VYSVĚTLENÍ A ZMĚNA ZADÁVACÍ DOKUMENTACE Č. 1

Název veřejné zakázky:	Intenzifikace ČOV Lomnice
Evidenční číslo veřejné zakázky:	5017
Identifikační údaje o zadavateli	
Název:	Městys Lomnice
Sídlo:	nám. Palackého 32, 679 23 Lomnice
IČ:	002 80 577
Veřejná zakázka podle předmětu:	Veřejná zakázka na stavební práce
Forma zadávacího řízení:	Zjednodušené podlimitní řízení

Výkres D-01-04 uvádí:

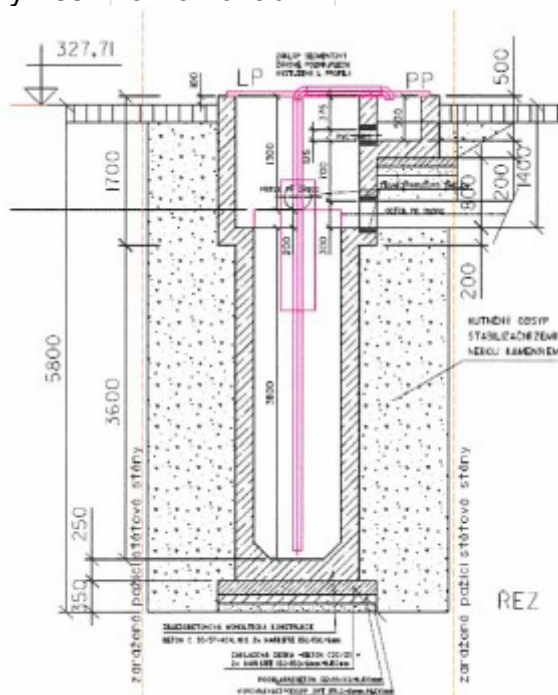
Výkaz výměr obsahuje položku:

PS 01. Mechanické předčištění				
pol. č	název	ks/kompl.	j. cena	cena
PS 01.3	Plastová dvojplášťová jímka Ø 1,5/1,0 m, v 5,5 m	1		
	vč. armatur do betonu

Lapák písku je zde určen jako „Železobetonová monolitická konstrukce“. Upraví zadavatel položku výkazu výměr tak, aby byla v souladu s PD?

Zadavatel opravu provádět nebude. Uvedená plastová jímka je vložkou (ztracené bednění) pro železobetonovou monolitickou konstrukci lapáku písku.
